ODPOWIEDŹ NR 4

: Przebudowa i rozbudowa budynku biblioteki w Wygodzie z wewnętrznymi instalacjami wod- kan, c.o., elektryczną i gazową oraz zew. instalacją gazu (naziemny zbiornik gazowy o poj.4,85m³ oraz kanalizacji sanitarnej (bezodpływowy zbiornik na nieczystości ciekłe o poj.10m³)” - na potrzeby biblioteki i Centrum Aktywności Lokalnej w Wygodzie.

Ogłoszenie nr 526494-N-2020 z dnia 2020-03-24 r.

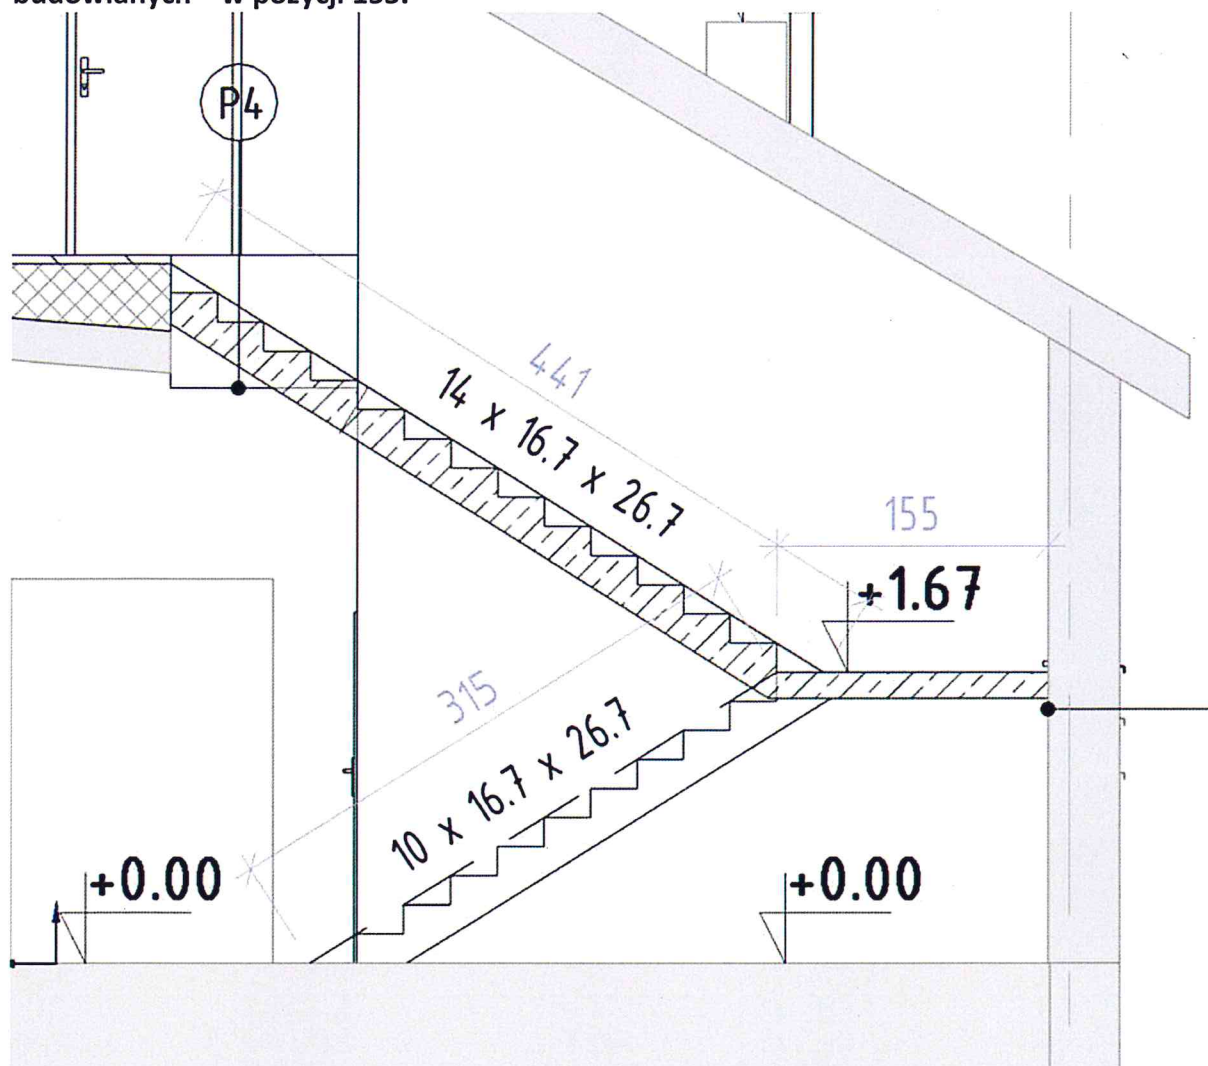
1. Proszę o informację czy wartości pozycji 78 i 157 przedmiaru branży budowlanej I etap są na pewno prawidłowe.
2. Proszę o podanie ilości metrów bieżących balustrady (wewnętrznej i zewnętrznych), gdyż nie ma możliwości wyliczenia tej wartości z załączonej dokumentacji.

d) - balustrady schodowe, przy oknach i przy wejściu: brak wymiarów (długości odcinków), brak ilości wsporników do balustrady naściennej (ew. wymiarów/długości odcinków balustrady), czy na górze nad schodami jest jakiś odcinek balustrady poziomej?

W załączeniu przesłany rysunek przez projektanta dotyczący balustrad .Razem z poziomym elementem zamykającym łącznie przyjąć 10mb balustrady. Zamawiający informuje że należy policzyć okładziny schodów jak podano w załączniku 10 do SIWZ przedmiar robot budowlanych – w pozycji 153.
